Gruppe Motor Nr. 2 vom 19.6.1942 Seite 3

Abdichtung der unteren Lagerböcke der Kipphebelbrücke

Rundschreiben: Gruppe: Getriebe: No. 2 Seite 2+3/6 - 19.06.1942

Betr.: Kipphebelböcke abdichten.

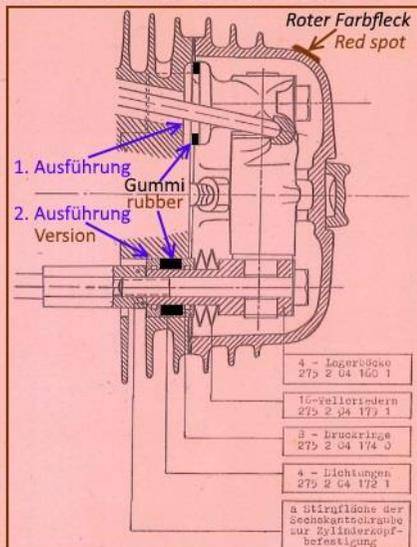
Um eine bessere Öldichtheit an den unteren Lagerböcken in den Zylinderköpfen zu erreichen, ist eine neue Abdichtung entwickelt worden.

Wir empfehlen, die neue Abdichtung bei den bereits gelieferten Maschinen (bis Fahrgestell-Nr. 754267) nachträglich einzubauen. Beim Einbau ist besonders zu beachten, dass die Stirnfläche der Sechskantschraube zur Zylinderkopfbefestigung (in der Skizze mit "a" bezeichnet) plan und sauber ist. Die Abdichtung der 4 oberen Lagerböcke bleibt wie bisher.

Bei den Maschinen, an denen diese Änderung vorgenommen worden ist muss zur Kenntlichmachung je ein Deckel der beiden Zylinder mit einem roten Farbfleck versehen werden.

Zum Einbau der neuen Abdichtung sind folgende Teile erforderlich:

4 Stück	Lagerböcke	275 2 04 160 1
16 "	Tellerfedern	275 2 04 179 1
8 "	Druckringe	275 2 04 174 0
4 "	Dichtungen	275 2 04 172 1
